(一社)航空危険物安全輸送協会

航空危険物規則書 64 版 ご利用者各位

## 64 版 正誤表

1. 訂正箇所:7.1 (P822), 図 7.1.C リチウム電池マーク、および巻末マーク。(巻末マークの場合は「\*国連番号の場所」 および最小寸法の記載なし。

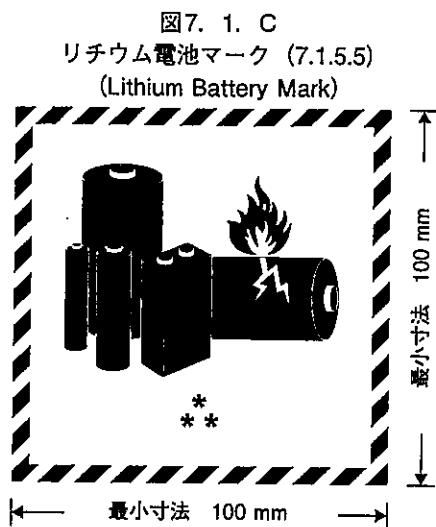
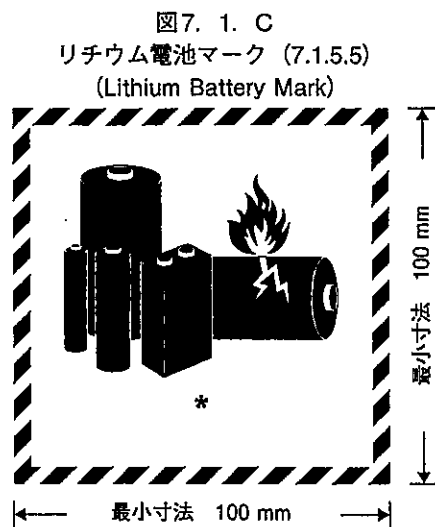
訂正の内容:リチウム電池マークのアスタリスクが1つのみ。追加の電話番号は不要となった。
